Presentazione di osservazioni relative alla procedura di Valutazione di Impatto Ambientale (VIA) – art.24 co.3 D.Lgs.152/2006 e s.m.i.

_____ Progetto definitivo Nodo ferroviario di Novara. I fase del PRG di Novara Boschetto _____

Osservazioni relative alla procedura di Valutazione di Impatto Ambientale (VIA)

Figura 3-3: andamento delle concentrazioni di benzene, PM10, NO₂ e CO in funzione della distanza dall'asse autostradale: valutazioni effettuate con il modello di dispersione degli inquinanti in atmosfera ADMS-Urban - località Strà comune di Caldiero, periodo 26 marzo – 24 aprile

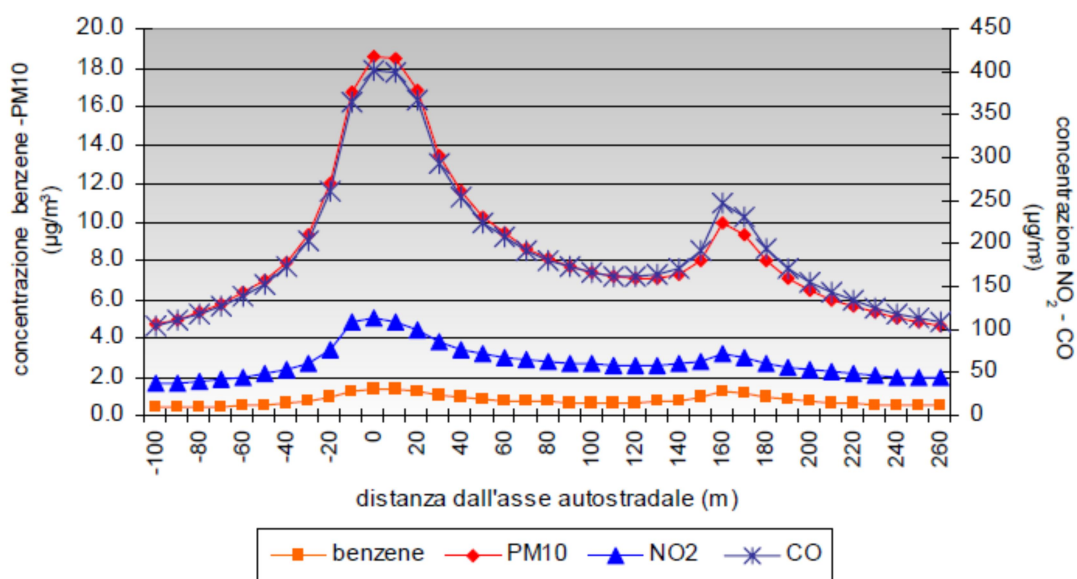
A mero titolo di riferimento si riporta uno studio relativo alla distribuzione degli inquinanti rispetto ad una sorgente di emissione comparabile che evidenzia come la loro concentrazione si mantenga a livelli elevato fino a 100 metri dalla sorgente.

Nel grafico di Figura 3-3 è riportato l'andamento delle concentrazioni dei principali inquinanti a due metri dal suolo, al variare della distanza dall'asse autostradale. La sezione considerata è quella riportata in Figura 3-4, Figura 3-5, Figura 3-6. Le concentrazioni sono massime in corrispondenza dell'autostrada e tendono a diminuire allontanandosi dall'asse autostradale, per poi aumentare di nuovo in corrispondenza della statale 11. Come si può notare anche dall'analisi delle mappe di concentrazione di Figura 3-4, Figura 3-5 e Figura 3-6 le concentrazioni di inquinanti si mantengono elevate anche alla distanza di 100 metri dall'asse stradale: l'NO₂ supera i 50 µg/m³, il benzene 1 µg/m³. Il contributo del traffico autostradale alla concentrazione in aria degli inquinanti è predominante rispetto a quello dovuto alla statale 11 in particolare se si analizza la distribuzione di NO₂ e PM10 maggiormente legati alla presenza al transito di veicoli pesanti.

Fig. A

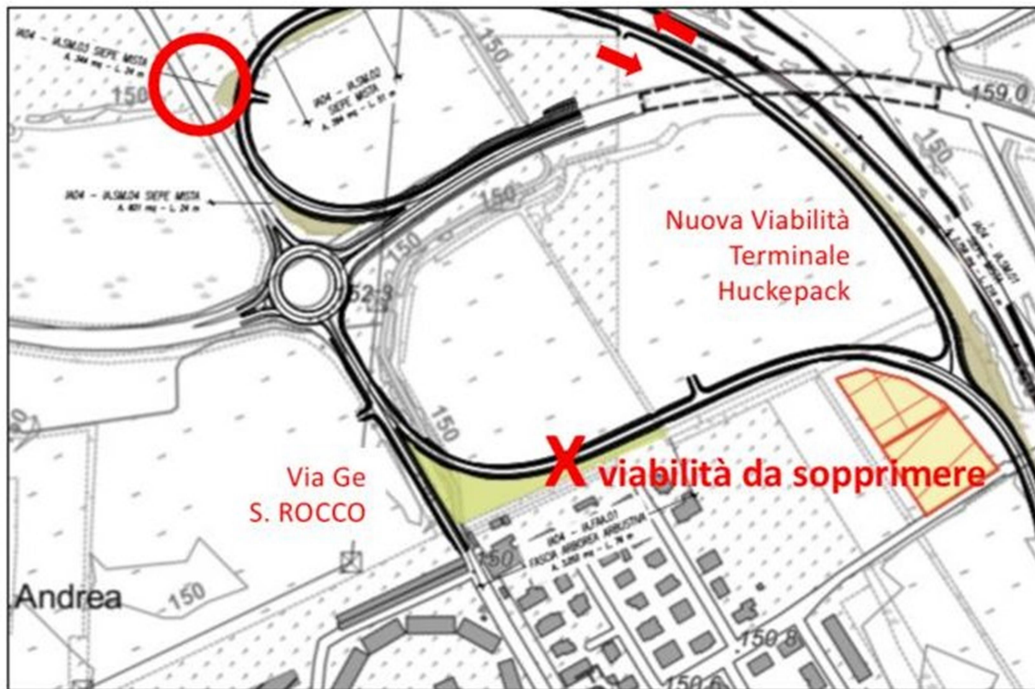
- incomprensibile la decisione di progettare una via di transito di mezzi pesanti di una tale entità e continuità di traffico a pochi metri da una zona residenziale intensamente abitata non ricercando soluzioni alternative per altro già ampiamente disponibili come lo sfruttamento delle infrastrutture viarie già realizzate come la rotatoria posta ad est lungo la via Pavesi all'altezza dell'incrocio con la prosecuzione della strada Maretti, interrotta dalla gronda ferroviaria AV/AC, che già realizza l'accesso da altro lato all'area ove è operativo il terminale Huckepack, peraltro su aree già di proprietà di RFI. Altresì la predetta rotatoria è accessibile anche per altra viabilità dalla via Biancalani, ed attualmente utilizzata anche dal traffico in ingresso al terminale Huckepack proveniente dalla Autostrada Torino Milano o dalla Tangenziale di Novara, attraversando il ponte sul Terdoppio e sottopassando la linea ferroviaria FNM.(Fig A)

- che venga riconsiderato il percorso della direttrice Sud allontanandolo il più possibile dall'area abitata.

Come evidenziato, per esempio, nella seguente immagine, sarebbe fattibile lo spostamento su un'area che non presenta alcun insediamento residenziale pregresso e già di per sé fortemente caratterizzata da insediamenti commerciali esistenti, ciò conciliando un facile accesso all'opera in progetto e , contemporaneamente, salvaguardando le esigenze degli abitanti.
